Comune di
MARZABOTTO

Comune di
VERGATO

**DOCUMENTO DI OSSERVAZIONI D'UFFICIO AL PSC E AL RUE
ADOTTATI E CONSEGUENTI MODIFICHE DA INTRODURRE ALLA
PROPOSTA DI ACCOGLIMENTO**

COMUNI DI MARZABOTTO E VERGATO
OSSERVAZIONE D'UFFICIO AL PSC E AL RUE ADOTTATI
E CONSEGUENTI MODIFICHE DA INTRODURRE IN BASE ALLA PROPOSTA
DI ACCOGLIMENTO

AMBITO AN.11 (LAMA DI RENO)

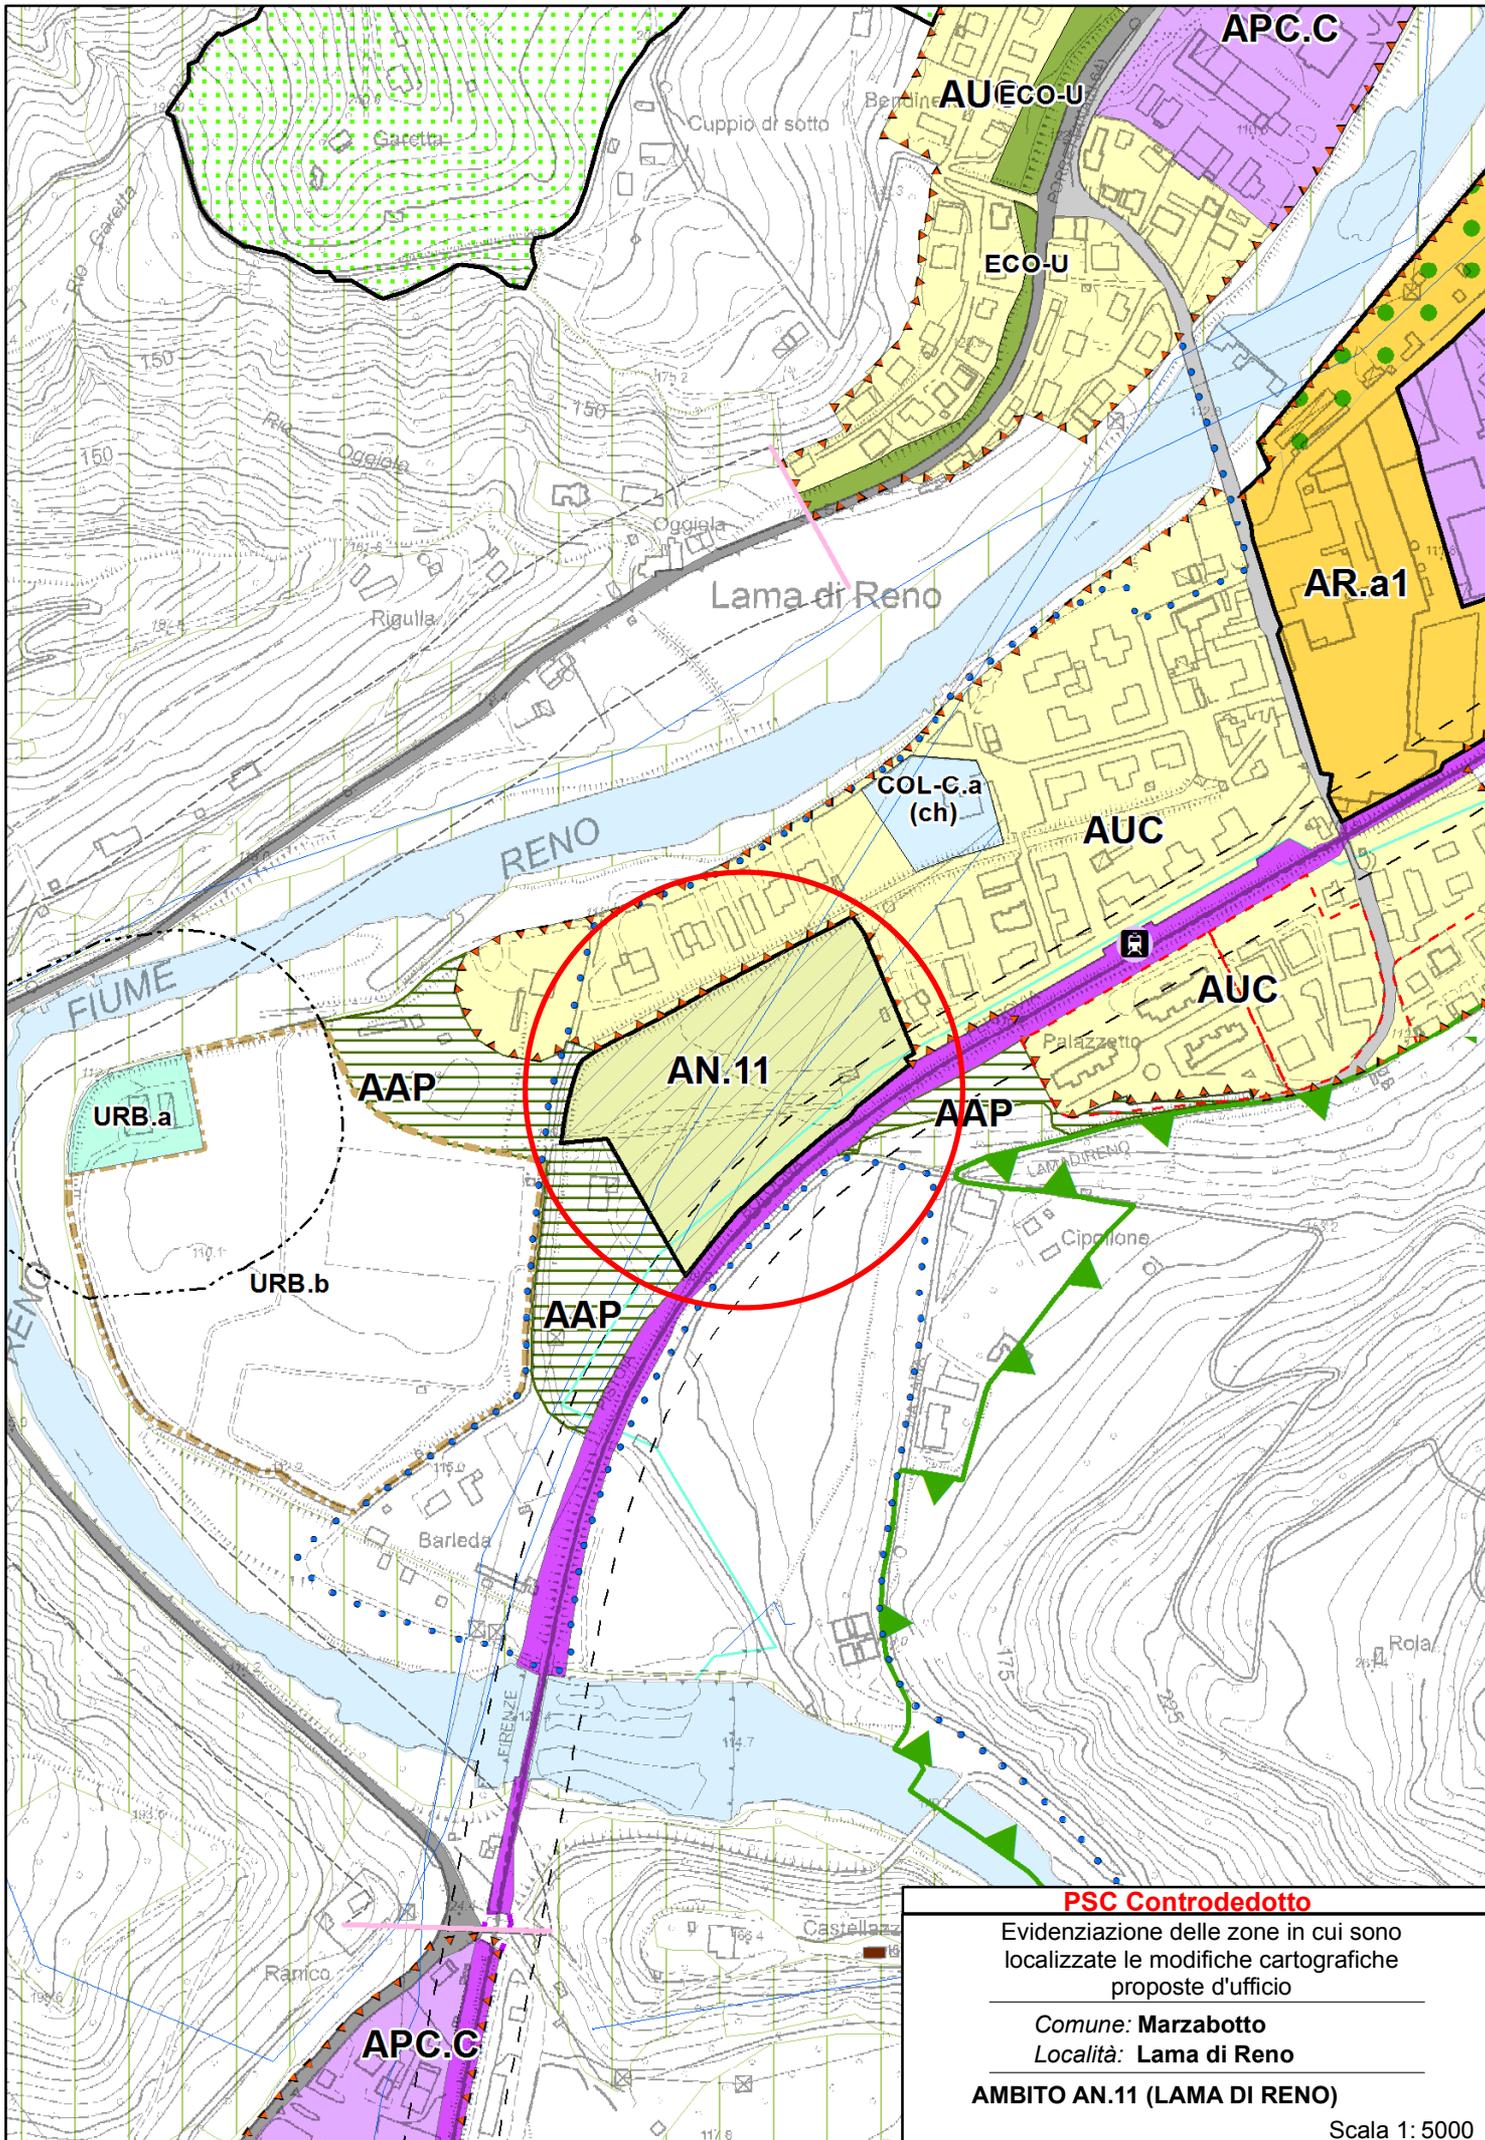
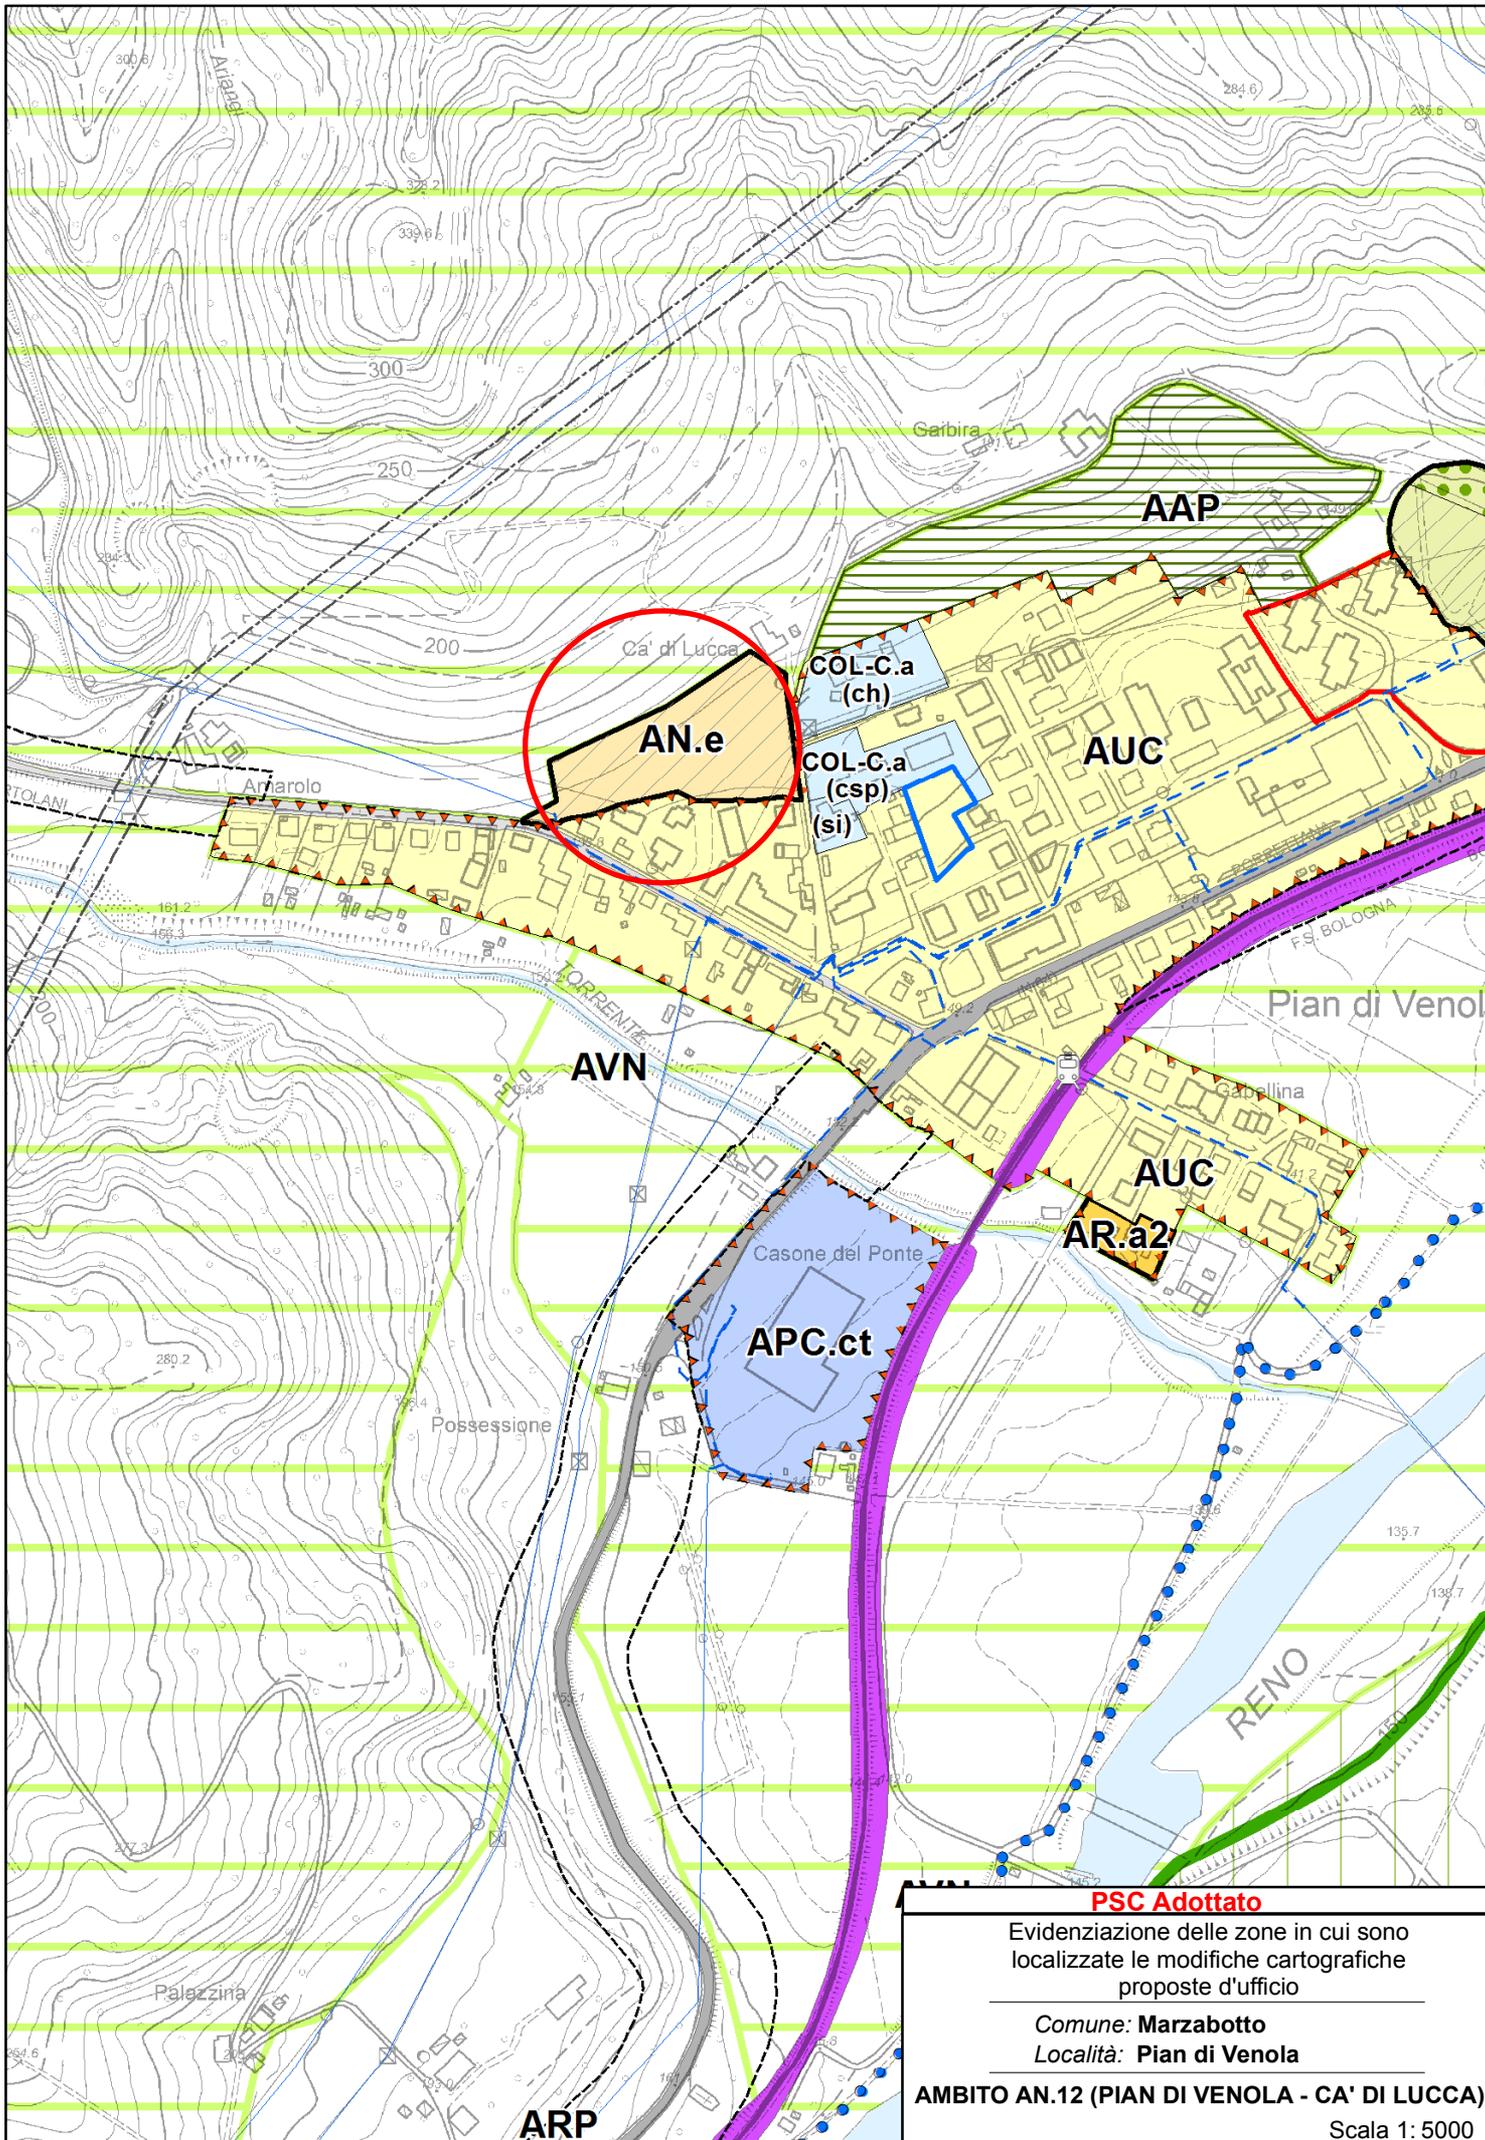
- An.11 (LAMA DI RENO)

L'ambito AN.11 include la previsione nel PSC adottato dell'ambito AN.e1 (piano attuativo in fase di approvazione), approvata prima dell'approvazione del PSC, ma prevede la possibilità alternativa di inserire nel POC una diversa previsione (di impatto più contenuto), riconoscendo gli impegni già sostenuti dalla proprietà per opere di messa in sicurezza.

An.11 (LAMA DI RENO)

Nuova scheda normativa – L'ambito AN.10 include la previsione nel PSC adottato dell'ambito AN.e1 (piano attuativo in fase di approvazione), approvata prima dell'approvazione del PSC, ma prevede la possibilità alternativa di inserire nel POC una diversa previsione (di impatto più contenuto), riconoscendo gli impegni già sostenuti dalla proprietà per opere di messa in sicurezza.
